2021年度 高浜防災訓練 5週間後面談資料

2021年10月19日 高浜防災訓練結果面談における ご質問への回答について

関西電力株式会社

原子力事業者防災訓練評価指標に対する対応状況 (2021 高浜防災訓練)

炉心損傷時等における水素発生による現場作業への影響

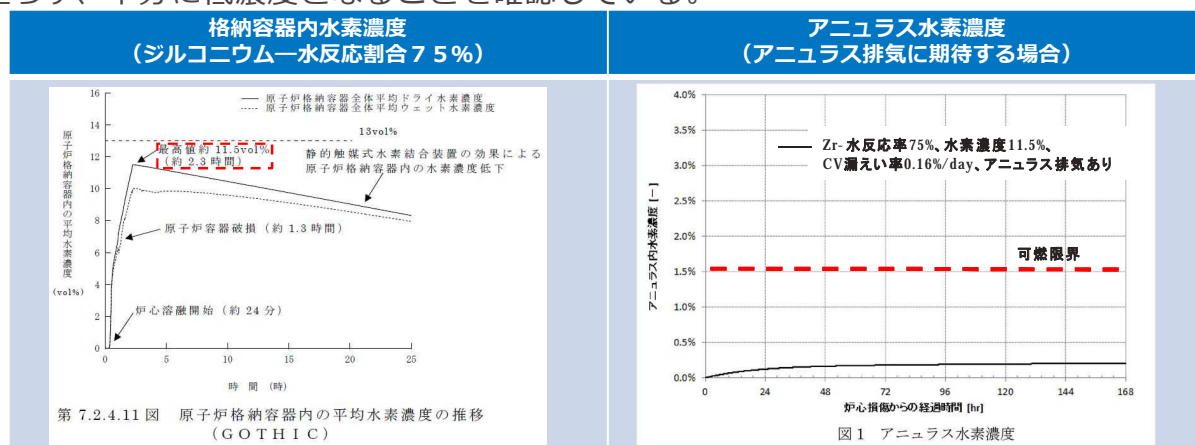
(2021.10.19 高浜防災訓練結果面談時のコメント)

現場作業における水素発生に対する考慮について、対策本部での検討要否を含めて、どうあるべきか検討すること。

- 設置許可申請書（添付書類十）の重大事故に対する対策の有効性評価において、格納容器スプレイによりM止防止に成功した場合、炉心損傷後の格納容器内水素濃度は、ジルコニウム-水反応割合を75%と補正した場合でも約11.5%と13%を下回ることを確認している。
- また、有効性評価にて想定した漏えい率にてアニュラス水素濃度を評価した結果、可燃領域には至らず、十分に低濃度となることを確認している。

- 防災訓練では、M A A P 解析等を参考に、炉心損傷後の格納容器内水素濃度から格納容器スプレイ継続判断などの検証を実施しているが、M C C I 防止、アニュラス排気などができないような不測の事態を考慮し、現場作業の実施可否を発電所対策本部で検討できるよう、「水素発生による現場作業への影響確認シート（案）」を整備する。
